Circolo del Partito Democratico “Giorgio Ambrosoli”, di Lido e Pellestrina

oggetto: osservazione ai progetti di inserimento paesaggistico e ambientale delle opere alle bocche di porto.

Le indicazioni del Biciplan del Lido (2011), da considerare nella progettazione degli interventi complementari al MoSE, di ricucitura con il sistema ambientale e di connessione alla mobilità dolce.

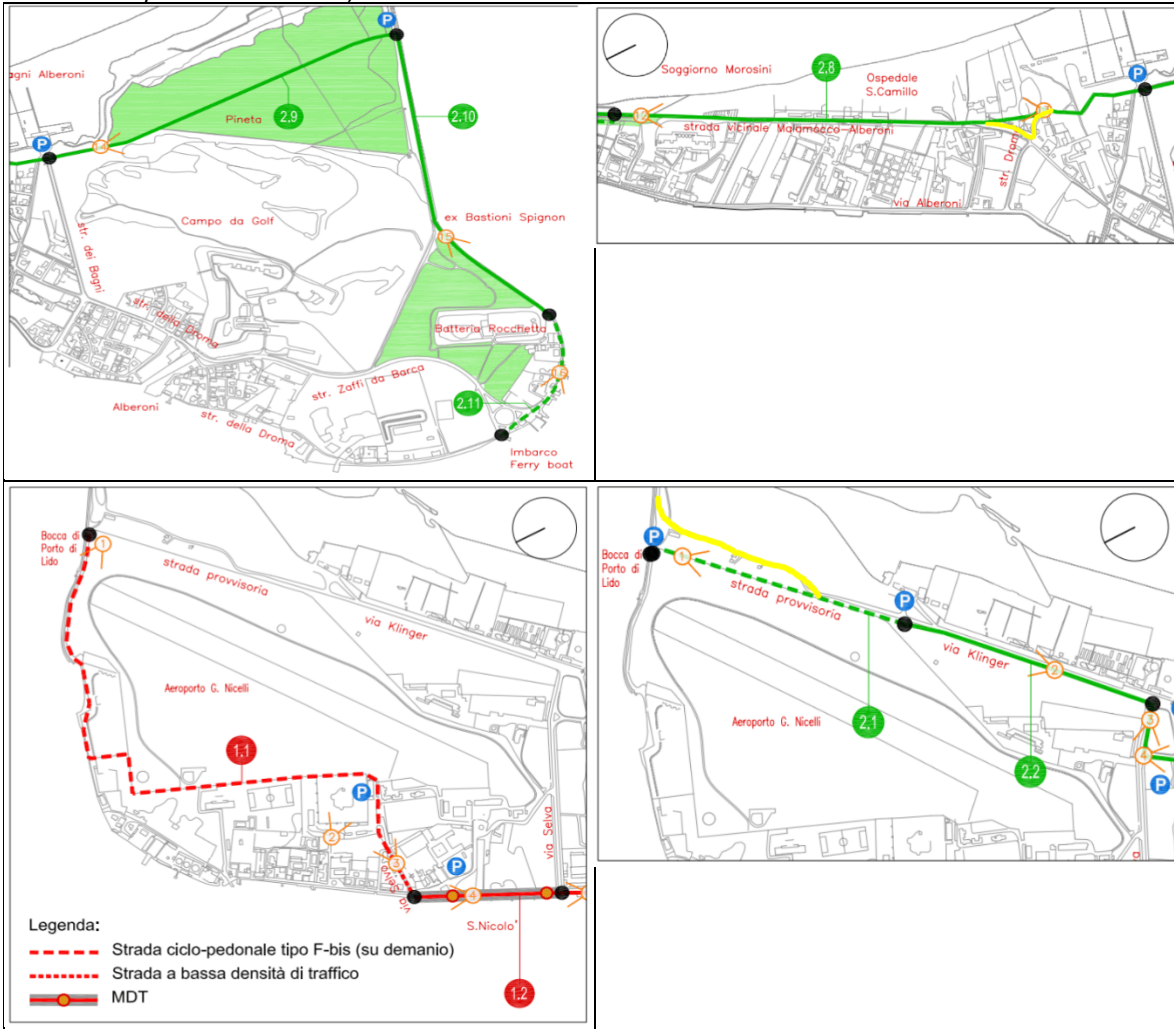
2. L'**accesso al molo foraneo di S. Nicolò** deve essere solo a pedonale e ciclabile, con priorità alla pedonalità, secondo percorsi obbligati (con dissuasione della fuoriuscita) ed eventualmente allungati in modo da essere selettivi ed evitare frequentazioni massive: un unico percorso in terreno naturale, ad andamento preferibilmente sinuoso - anche utilizzando parte della viabilità di cantiere, per il resto debitamente rinaturalizzata - consenta di raggiungere da *Via Klinger* la radice del molo toccando i bunker, rendendo visibile la pista dell'aeroporto, le dune e la vegetazione di pregio. Tale percorso potrà poi essere integrato, verificate le esigenze aeroportuali e le disponibilità della Difesa, con un percorso lungo il lato esterno settentrionale dell'isola che consenta di visitare da *Riviera S. Nicolò* le strutture storiche del sistema difensivo, veneziano ed austriaco, fino al bastione del forte a lato bocca di porto, conformemente a quanto già delineato dal *Biciplan*.

3. Analogamente l'**accesso al molo foraneo di Alberoni** va limitato alla dimensione pedonale e ciclabile, evitando nuove sovrastrutture ed nuovi percorsi indicati nella progettazione in esame. Piuttosto, va studiata la possibilità di integrazione al percorso ciclabile indicato nel *Biciplan* in prosecuzione della *Strada Vicinale*, anche attraversando, con le dovute limitazioni ed opportuni accorgimenti, l'area soggetta a tutela ambientale. In particolare nella zona del *Murazzo Zandrini* vanno meglio definiti gli accessi alla spiaggia e piccole zone di parcheggio, anche per biciclette
